RAPORT Z MONITORINGU PRAWA W ZAKRESIE DOSTĘPNOŚCI SĄDU REJONOWEGO W ŻYWCU

Kraków, 20.01.2023

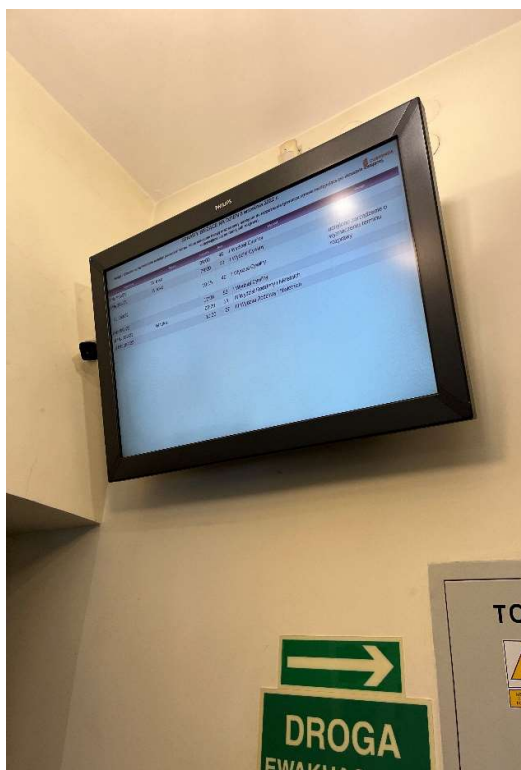
- B.3.1. Dojście do BOI nie zostało oznaczone fakturowo. W miarę możliwości (wymiana posadzki) zaleca się uzupełnienie oznaczeń zgodnie z systemem FON (ang. TWSIs – Tactile Walking Surface Indicators na podstawie normy ISO 21542:2011).

- B.3.2. Informacje na wokandach są nieczytelne dla osób z niepełnosprawnością wzroku. Zaleca się stosowanie czcionki bezszeryfowej o wielkości co najmniej 3mm (małe litery), a w przypadku wokand elektronicznych dodatkowo dużo kontrastu liter w stosunku do tła i materiałów nie powodujących odbijania światła.

- B.3.3. W budynku brak czytelnych oznaczeń pięter. Należy uzupełnić oznaczenia, pamiętając o odpowiednim skonstrastowaniu ich w stosunku do ściany i umieszczeniu w miejscu widocznym zarówno z klatki schodowej, jak i z windy.

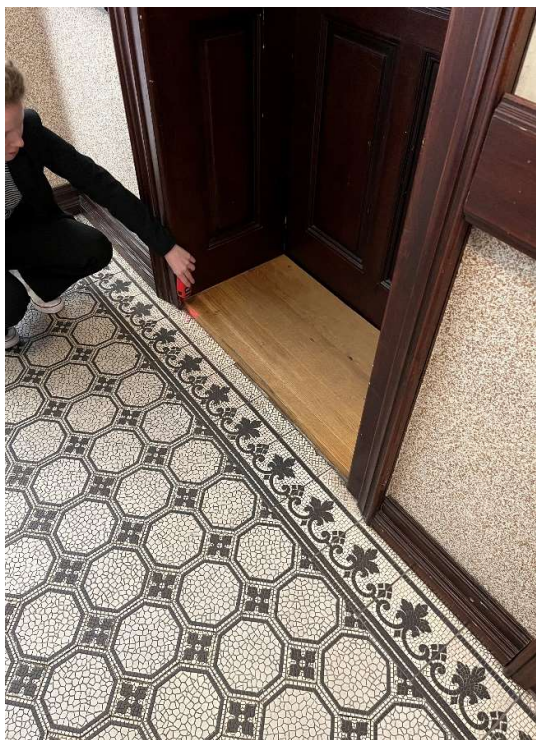
- B.10.1. Drzwi wewnętrzne są zbyt wąskie, co może stanowić barierę dla użytkowników wózków i osób korzystających z pomocy ortopedycznych lub psa asystującego. Konieczne jest poszerzenie otworu i wymiana drzwi na nowe, o szerokości w świetle ościeżnicy nie mniejszej niż 0,90 m i wysokości nie mniejszej niż 2 m.
- B.10.2. Wysokość progu drzwi wewnętrznych jest zbyt duża. Konieczne jest jego obniżenie do wysokości nieprzekraczającej 20 mm (optymalnie – do 10 mm).
- B.10.3. Konieczne jest usunięcie nieprzymocowanych wycieraczek/dywanów, znajdujących się w budynku lub przymocowanie ich do podłoża. Nieprzymocowane wycieraczki i dywany mogą utrudniać poruszanie się użytkownikom wózków oraz stanowić niebezpieczeństwo dla osób mających problemy w poruszaniu się i używających pomocy ortopedycznych (lasek, kul, balkoników), powodując możliwość potknięcia się i upadku.
